OSSERVAZIONI AL “PIANO ATTUATIVO IN VARIANTE AL P.G.T. RELATIVO ALLE AREE SITE TRA VIA VOLTURNO – VIA CARDUCCI – AT-D.2.1 TRIVELLINI OVEST” – COMUNE DI BRESCIA

Redattore dell’osservazione: Luca Gervasoni, Via Carducci 74, 25126 Brescia.

Fig. 24

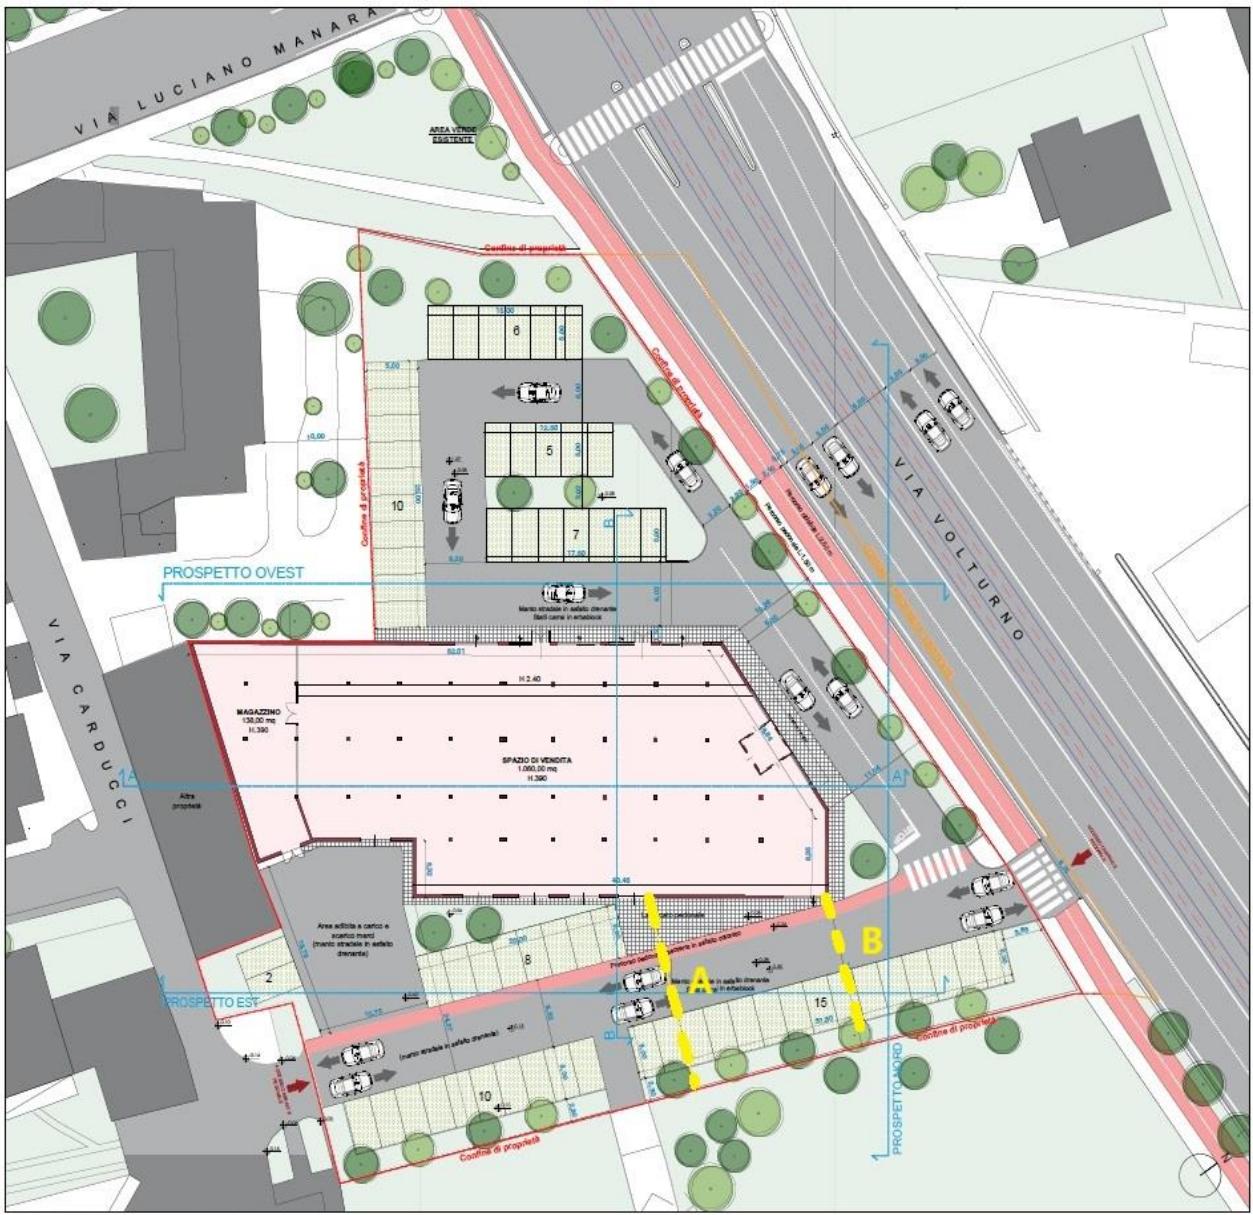
Ciò che per noi è essenziale è che le due vie non siano messe in collegamento tra di loro, per quanto riguarda il transito di autoveicoli e autocarri, permettendo eventualmente il transito di pedoni e biciclette.

Come si evince dalla fig. 24 sottostante, la creazione di una barriera fissa, non rimovibile, posizionata a scelta dei progettisti indicativamente tra la posizione A e la posizione B interromperà il transito veicolare, pure permettendo a pedoni e ciclisti di transitare attraverso un filtro adeguatamente predisposto.

Fig. 25

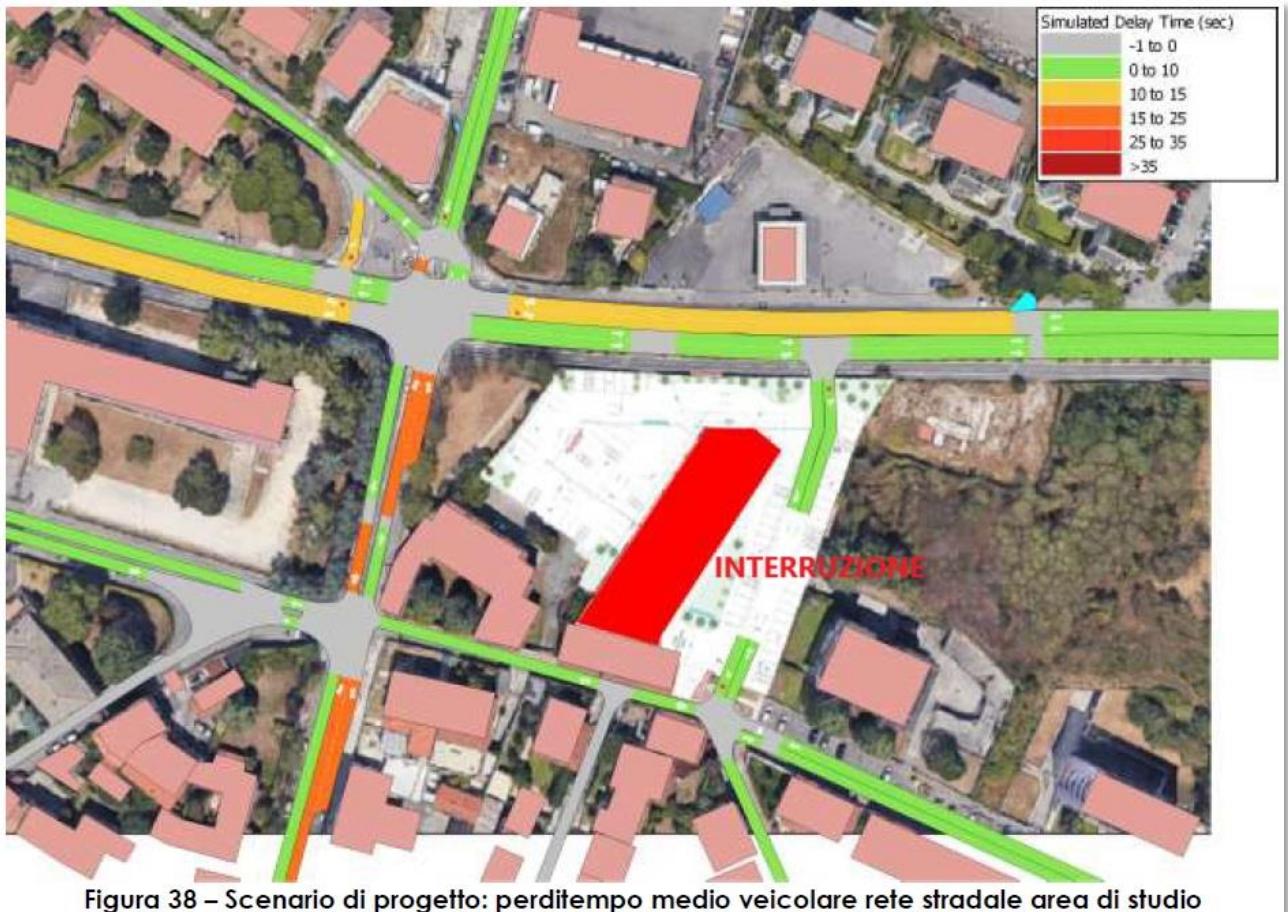
Questa soluzione sarebbe, peraltro, in linea con quella prospettata nel Documento 27 – Analisi dell’impatto viabilistico R.00 11/11/2023, che mostra un’interruzione del flusso di traffico coerente con quanto da noi proposto (fig. 25).

Fig. 26

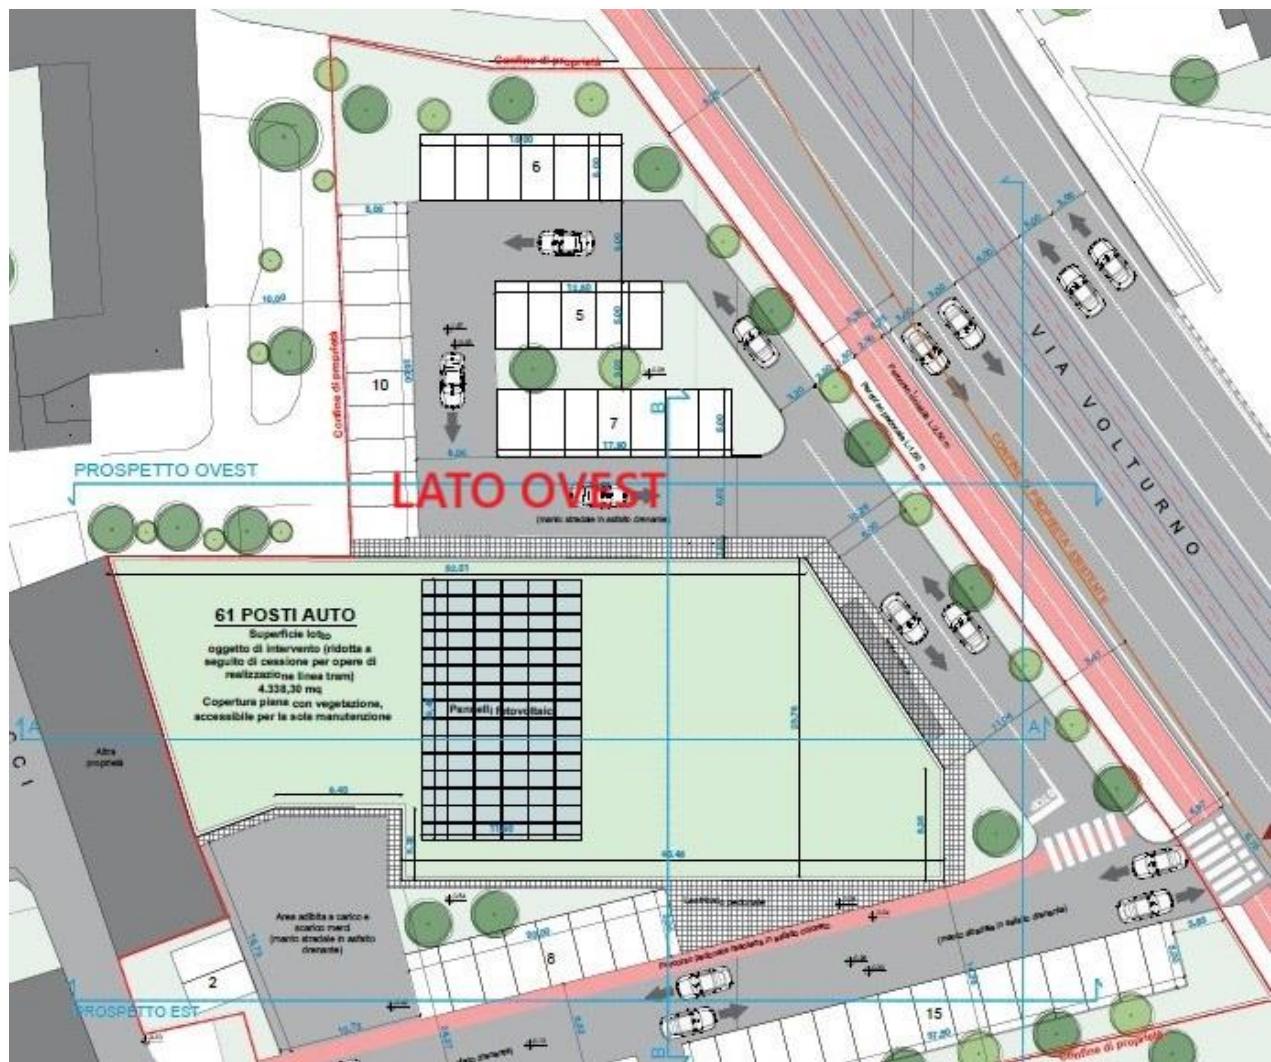
Per quanto riguarda la zona di carico e scarico, nei paragrafi precedenti, ci pare di aver illustrato con dovizia di particolari l'irrealizzabilità di una zona di carico/scarico nella zona proposta.

A nostro avviso, il posizionamento più semplice, logico e “naturale” per collocare la zona di carico/scarico è sul lato Ovest dell'immobile (fig. 26), all'interno dei confini dell'ambito stesso.

Fig. 27

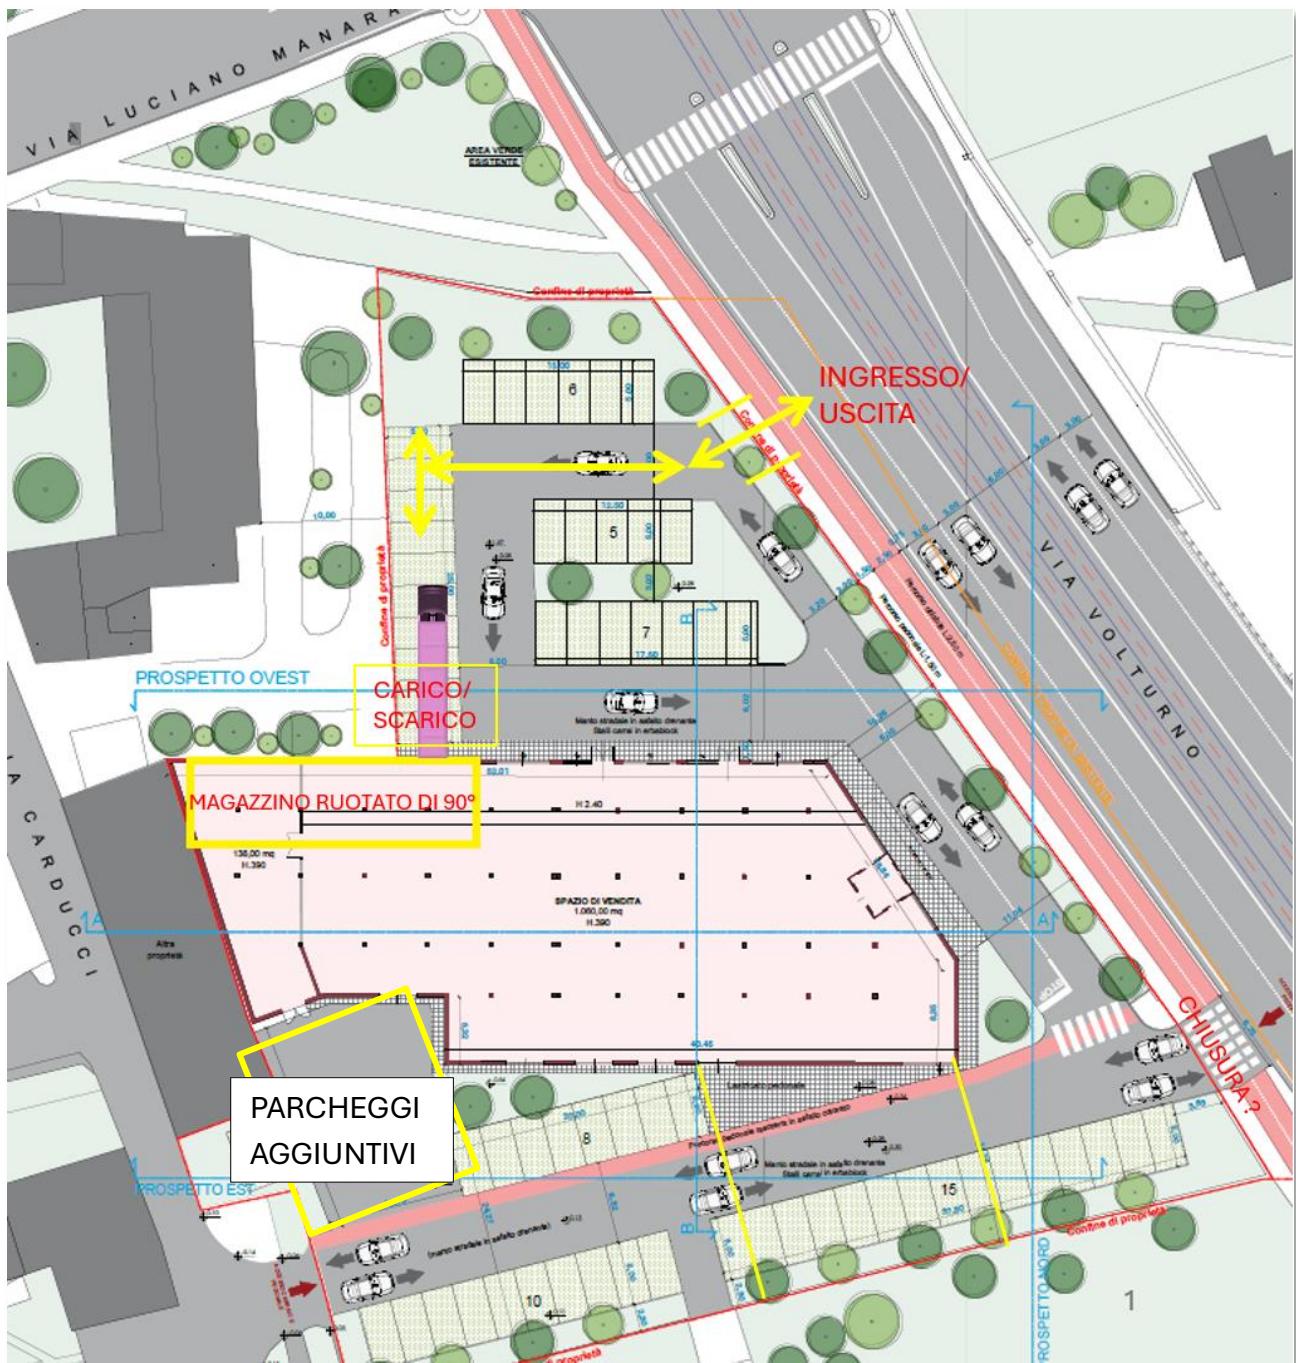
La bozza proposta dimostra come sia possibile ottenere delle significative ottimizzazioni rispetto a quella proposta dai progettisti quali, ad esempio:

Con il posizionamento della zona di carico/scarico sul lato Ovest dell'edificio, i parcheggi (che ovviamente andrebbero ridisegnati) sarebbero garantiti, così come la viabilità interna al lotto e l'ingresso da via Volturno, come schematizzato nella successiva immagine (fig. 27).

La fig. 27 successiva, peraltro elaborata con lo spirito divulgativo e che non pretende di rappresentare una soluzione definitiva, costituisce una proposta da sviluppare da parte degli specialisti sulla base di una chiara indicazione politica.
